5.1.7 **Dossier OBSERVATIONS Registre et
Courriel – PV de Synthèse et
Mémoire en réponse.**

Observations à joindre au registre de l'enquête publique relative au crématorium de Cranves-Sales

**Éléments de réponse de la commune de Cranves-Sales
au PV de synthèse relatif à l'enquête publique du 15 janvier au 16 février 2024
portant sur la création et la gestion d'un crematorium.**

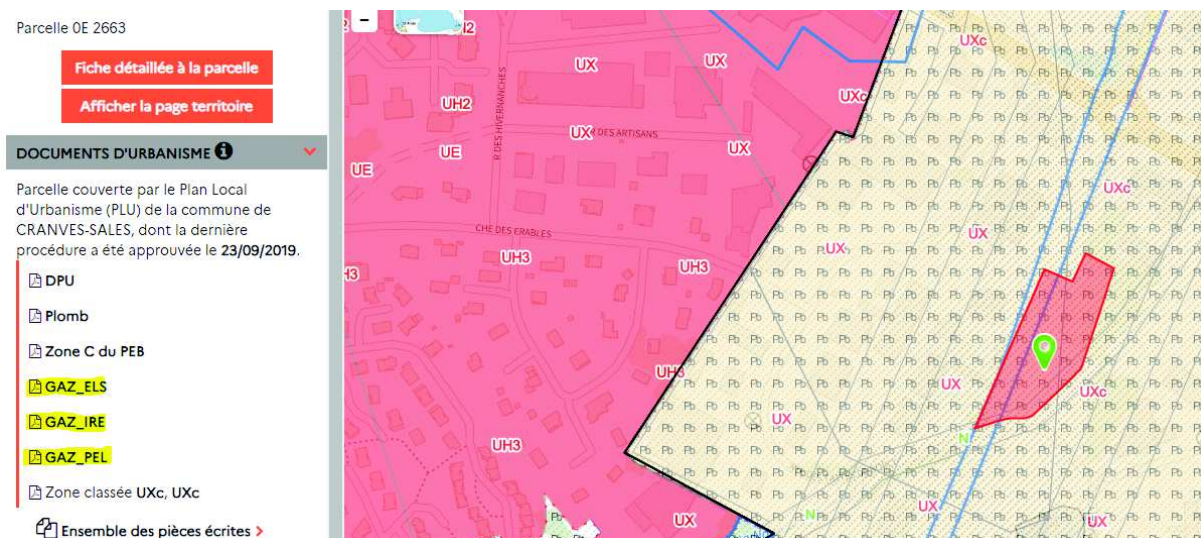
A la lecture des plans, des arbres, très ponctuels, sont censés séparer le projet des propriétés de mes mandants.

Or, non seulement, ces éléments ne sont pas susceptibles de créer un véritable écran, seules des haies ou des dispositifs continus étant opportuns.

Mais, en outre, ils ne sont pas repris dans le dossier de permis de construire.

Rien ne permet donc d'atténuer l'impact sonore et visuel, alors que pour rappel, une école se situe à proximité.

Cet aspect a bien été pris en compte et est traduit dans le permis de construire : voir plan masse des toitures qui inclut les aménagements paysagers prévus (pièce 12 du dossier d'enquête publique) et la notice paysagère (pièce 11 du dossier d'enquête publique) .

A la lecture de ce plan et de la notice paysagère, on constate que le crematorium sera totalement ceinturé d'une haie de végétaux variés, à feuillage persistant et dense et à croissance rapide afin que l'occultation soit immédiate et permanente. Les végétaux mesureront entre 1 et 1, 2 m à la plantation et grandiront par la suite rapidement.

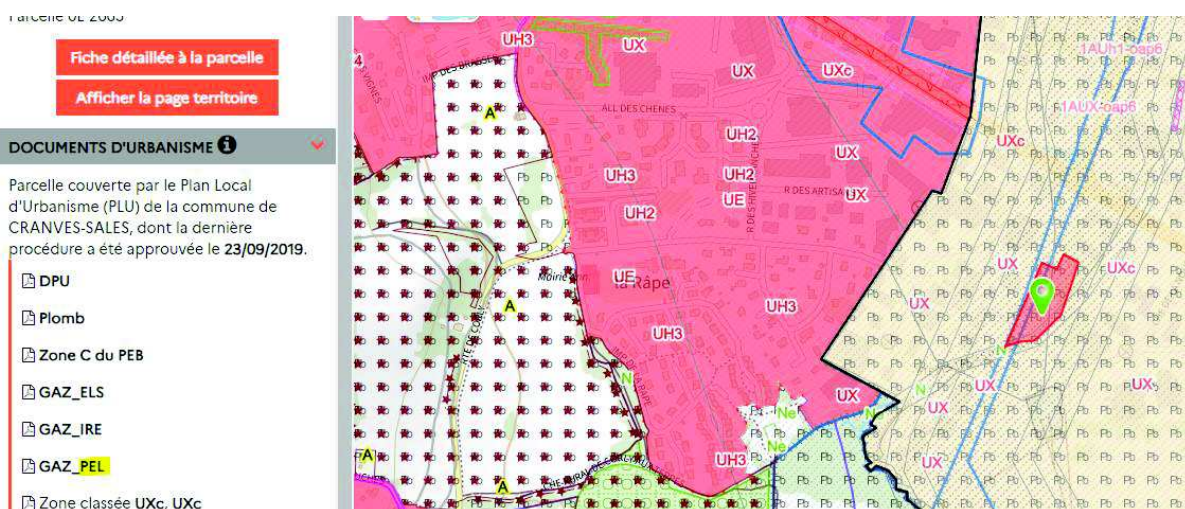
Dans les BANDES D'EFFET DES CANALISATIONS DE GAZ :

- dans la **zone de dangers significatifs** pour la vie humaine, c'est-à-dire à moins de "distance IRE" (effets IREversibles) des ouvrages, GRTgaz doit être consulté pour tout nouveau projet d'aménagement ou de construction et ce, dès le stade d'avant-projet sommaire.
- dans les **zones de dangers graves** pour la vie humaine, c'est-à-dire les distances "**PEL**" (Premiers Effets Létaux) et les **zones de dangers très graves** pour la vie humaine, c'est-à-dire dans les zones d'ELS (Effets Létaux Significatifs), les ERP de plus de 100 personnes, les Immeubles de Grande Hauteur et les Installations Nucléaires de Base ne peuvent être autorisés en l'état.

Au cas présent, le crématorium est destiné à accueillir plus de 100 personnes au titre de la réglementation ERP, alors que le terrain d'assiette du projet se situe dans une zone de dangers graves :

Précision étant faite que le PLU ne prévoit aucune exception, même en présence d'une étude de mise en compatibilité par GRTgaz.

Une analyse de compatibilité du projet avec la canalisation de gaz a bien été faite par le pétitionnaire et figure au dossier soumis à enquête publique (pièce 9, annexe 12). Cette analyse détermine les conditions dans lesquelles un ERP peut s'installer à proximité de la colonne de gaz et a été transmise au gestionnaire de la colonne, GRT Gaz, qui l'a prise en compte.

S'agissant du linéaire à couvrir, il est bien de 143 mètres linéaires (ml) et non 145 ml. Le chiffre de 145 ml était une estimation évoquée au stade des études préalables. Le chiffre de 143 ml figure dans l'analyse de compatibilité et dans l'avis de GRT gaz visé dans l'arrêté de permis de construire.

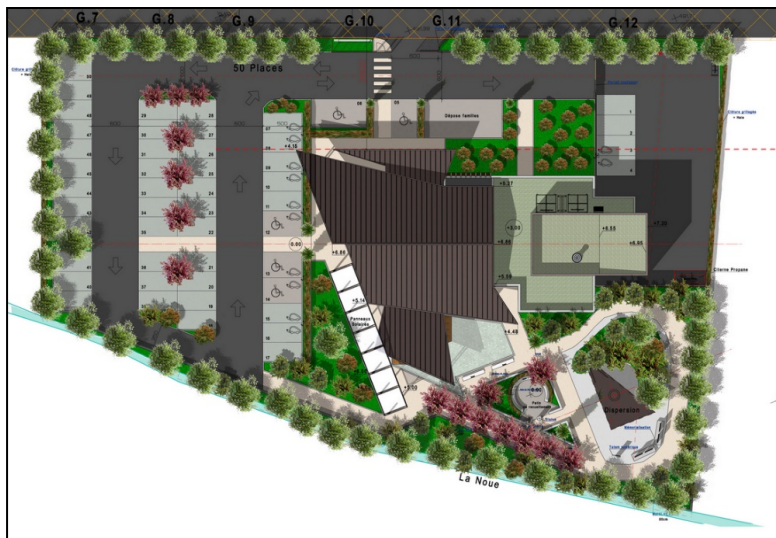
En effet, cette dernière loue les parcelles 675 et 676 et la cour de l'école, où les enfants sortent, fera directement face au brûleur et au lieu de dispersion des cendres :

Sur la limite Est du projet (c'est-à-dire du côté de l'école Montessori), le crematorium disposera d'un jardin cinéraire paysager où les familles pourront venir se recueillir en toute tranquillité.

Dans ce secteur, il est prévu un puits de dispersion, surmonté d'une toiture, protégé des vents : voir image de synthèse ci-dessous (extrait de la pièce 13 du dossier d'enquête publique).

L'espace cinéraire est totalement masqué et situé dans un écrin de verdure.

La végétation existante sera préservée au maximum et renforcée par de nouvelles plantations de manière à compléter cet écran visuel.

Le plan paysager du permis de construire montre l'écran végétal autour du site, en limite avec l'école Montessori (voir pièce 12 du dossier d'enquête publique).
